茨城県原子力安全対策委員会
東海第二発電所
安全性検討ワーキングチーム(第20回)
ご説明資料

委員からの指摘事項等を踏まえた論点及び 県民意見を踏まえた論点への説明

日本原子力発電株式会社

【論点No.1】

地震応答解析モデル(水平方向)

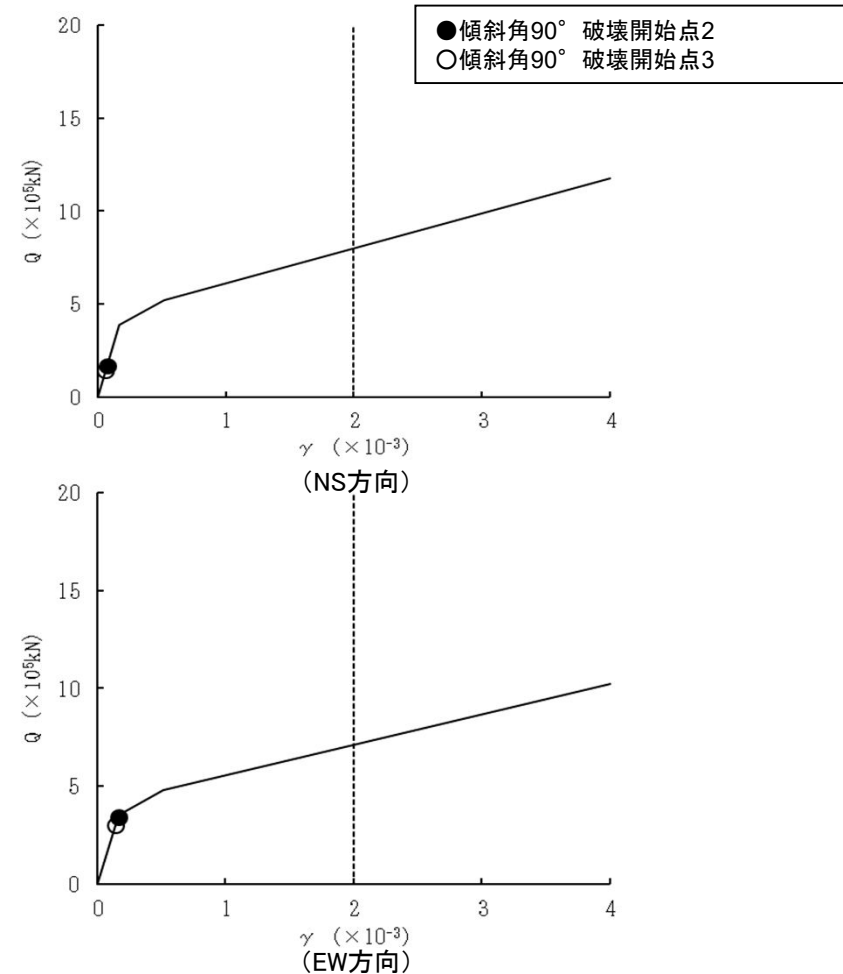
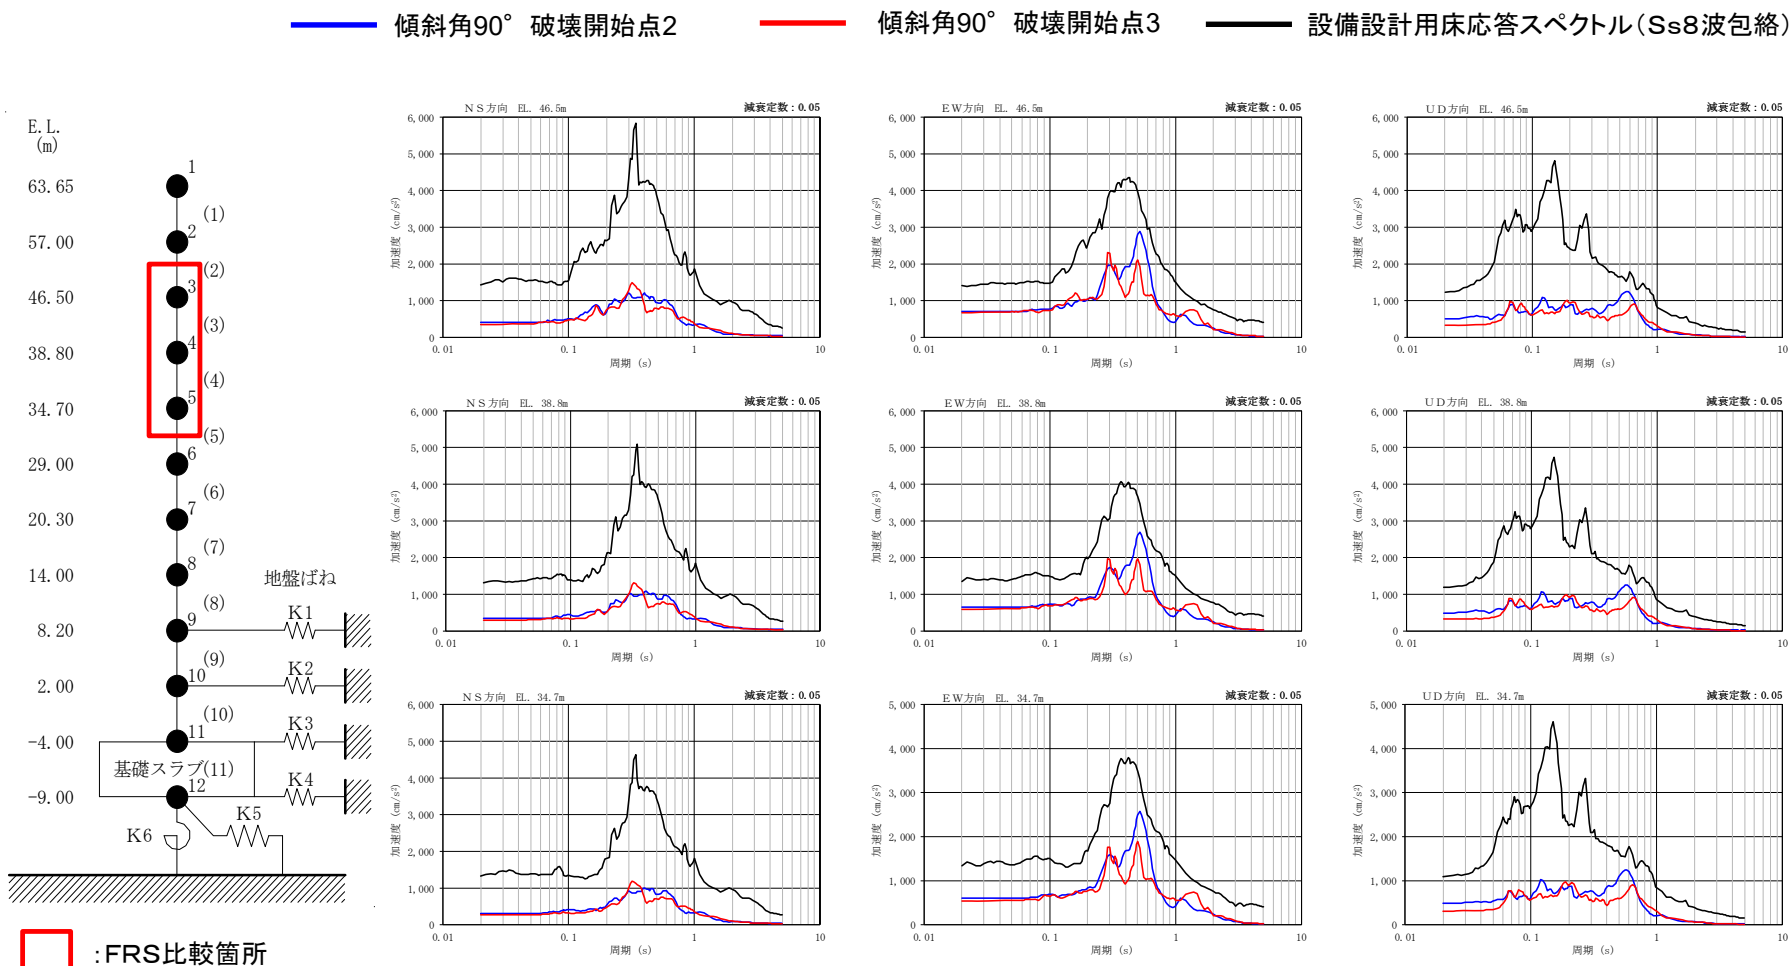
海洋プレート内地震について、1993年釧路沖地震(M7.5)タイプの地震が、東海第二発電所のサイトの真下に近いところ、又はもう少し浅いところで距離が一番近いところに震源を置いたとき、そういった最悪の条件で地震が発生したときの影響を確認することが非常に重要であるので、そこまで検討し、結果を示すこと。

また、第16回WTでは、敷地最短位置での評価に加えて短周期帯の応答スペクトルを1.5倍する検討がなされたが、原子力施設にとって重要な短周期(0.02秒～0.5秒)に限定された確認であるため、実際に応力降下量を1.5倍して地震動評価を行い、全周期帯への影響を確認すること。

- ・ 1993年釧路沖型地震(敷地最短位置+応力降下量1.5倍の影響確認)を入力とした の地震応答解析を実施し、耐震壁のせん断ひずみを算出した結果、耐震壁の最大せん断ひずみが最も大きくなるのは要素番号(7)の 0.166×10^{-3} であり、**許容限界(2.0×10^{-3})を超えないことを確認した。**

2011年東北地方太平洋沖地震の観測記録とSs-D1の最大加速度値の比較

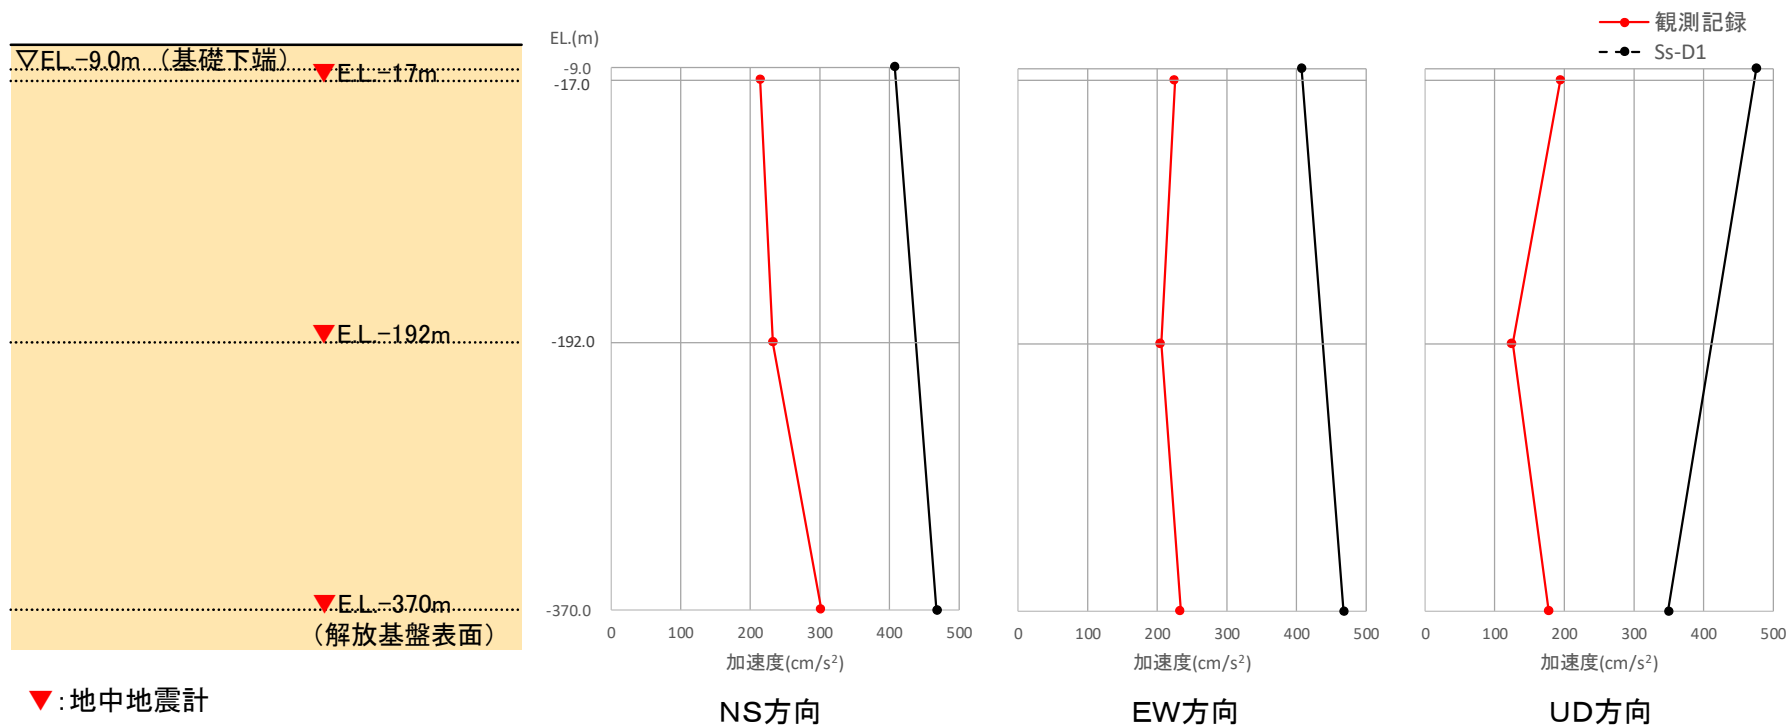
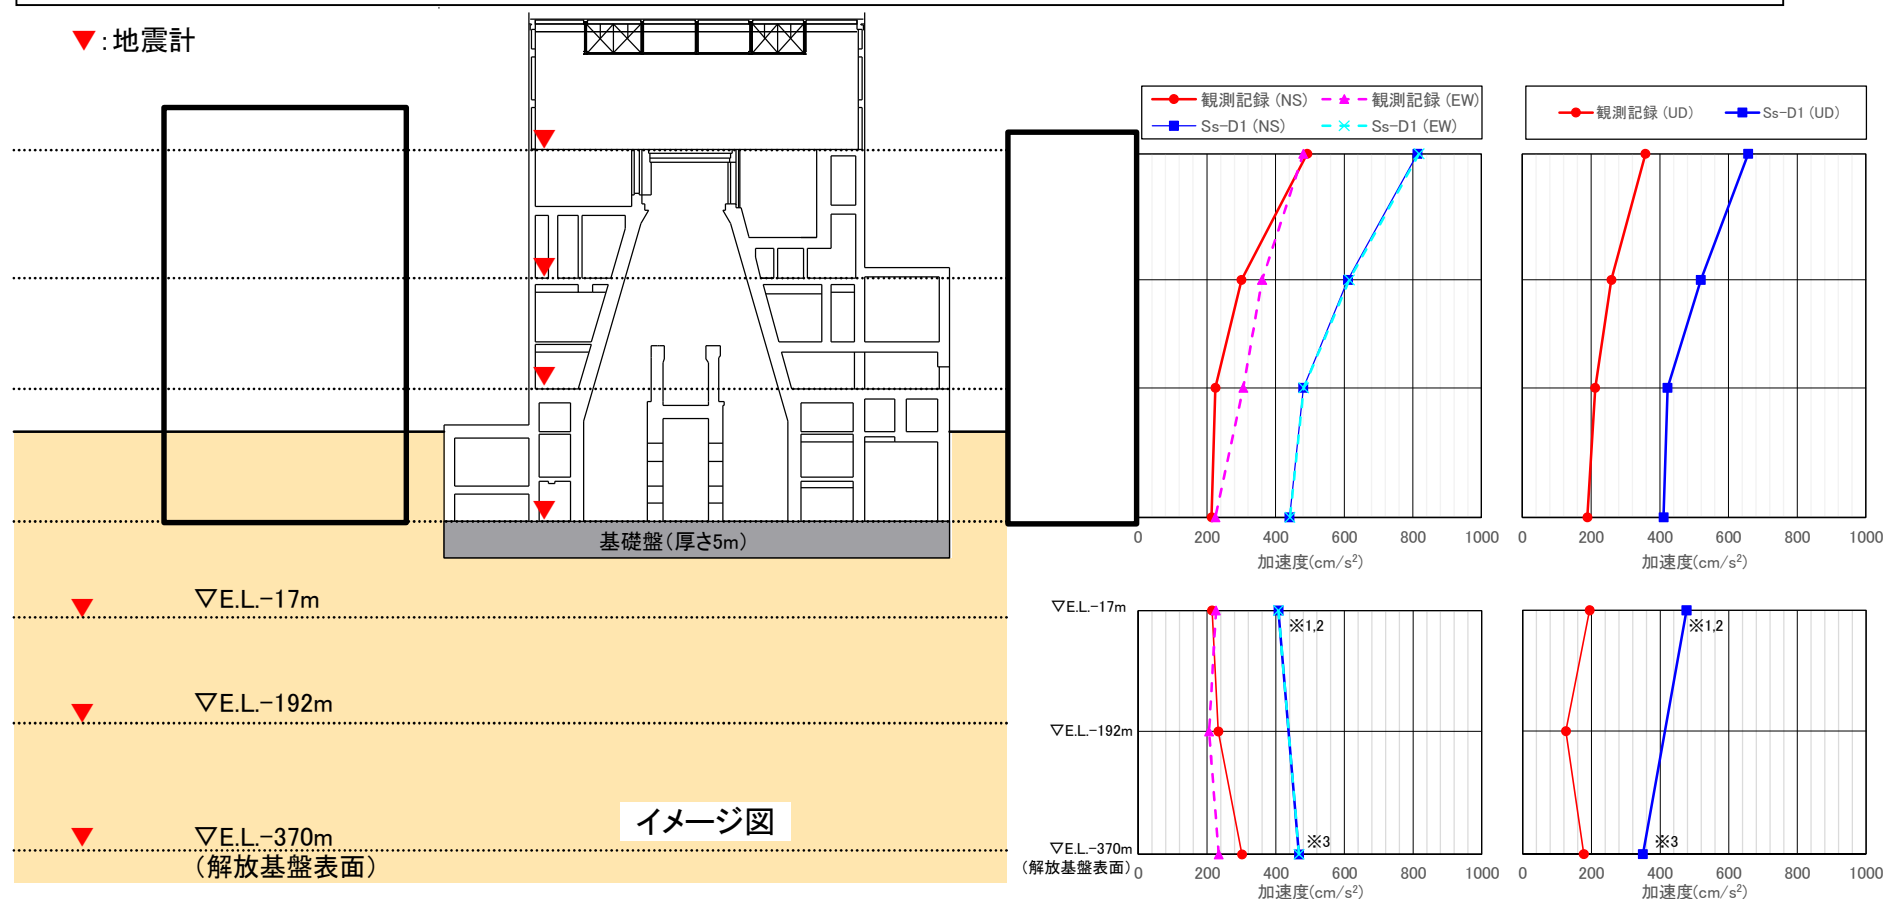
基準地震動S_s-Dを入力したときの地盤の応答と、平成23年3月11日の東日本大震災時の観測記録のEL-370mから上の記録とを比較したものはあるか。

○2011年東北地方太平洋沖地震における地中地震計の観測記録の最大加速度と、Ss-D1による施設評価モデルの最大応答加速度を比較し、地中における両者の最大加速度の増幅傾向は概ね整合的であることを確認した。

構築物の外観点検の結果

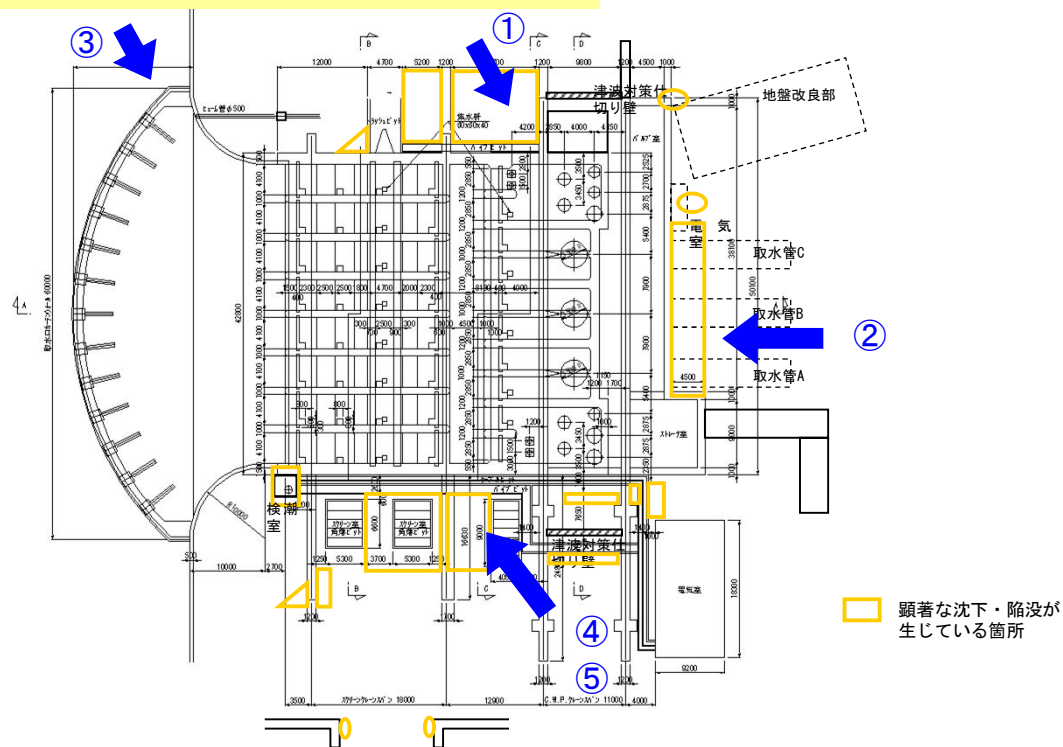
取水口エリアで地盤が下がっているというようなものがあるが、これは前に液状化の影響みたいな報告があったと聞いているが、現象としてはどういうことか。

沈下は取水構造物近傍の埋戻し個所で局所的に発生しており、敷地内においては液状化時の痕跡とされる噴砂や地中埋設物の浮き上がりは認められなかった。

したがって、東北地方太平洋沖地震において、東海第二発電所の敷地内で液状化が発生した可能性は小さいと考えられる。
